**AVIS RELATIF À LA PROTECTION
CONTRE LES EVENTUELS EFFETS NOCIFS ET NUISANCES
PROVOQUÉS PAR LES RAYONNEMENTS NON IONISANTS
GÉNÉRÉS PAR DES ANTENNES ÉMETTRICES STATIONNAIRES**

Commune : TOURNAI - Exploitant : PROXIMUS

Référence exploitant : 69LAD_01

Rapport n° 2348 / 2025

Figure 1 : Vue en plan des lieux de séjour et des points de contrôle

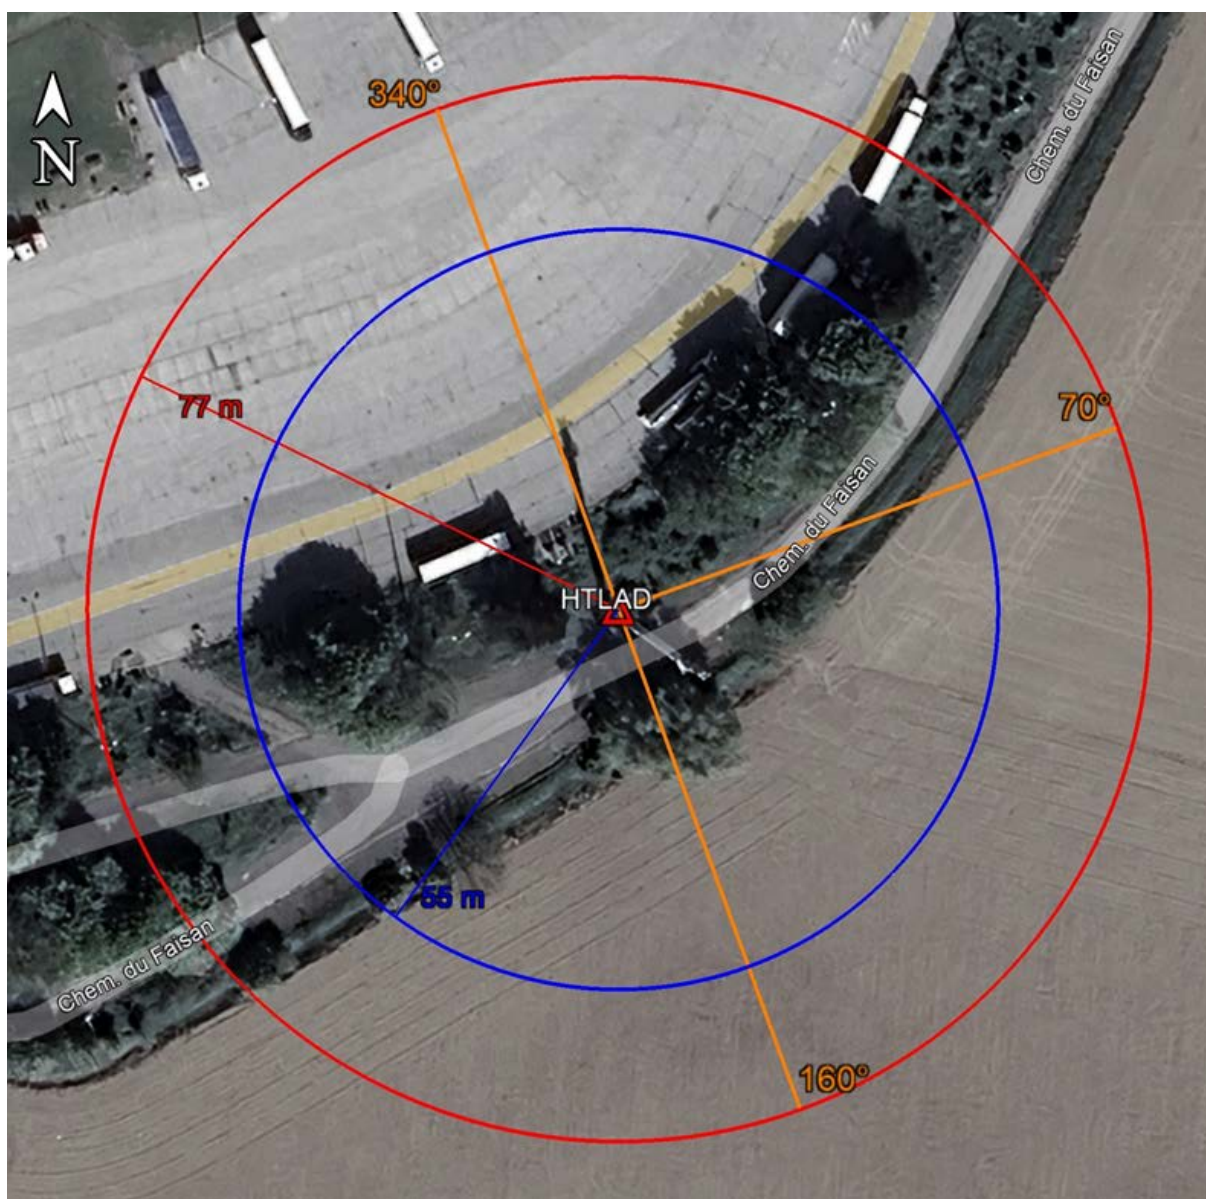
En ce qui concerne les antennes de l'installation mentionnées dans le tableau 1, la distance maximale à laquelle la limite pourrait être atteinte, à l'extérieur, est égale à 77,1 m. S'il n'y a pas de LS à une distance inférieure, les antennes respectent forcément la limite d'immission.

Dans le cas des LS situés à l'intérieur des bâtiments, une atténuation d'obstacle est prise en compte et il en résulte que la distance maximale à laquelle la limite pourrait être atteinte se réduit à 54,7 m.
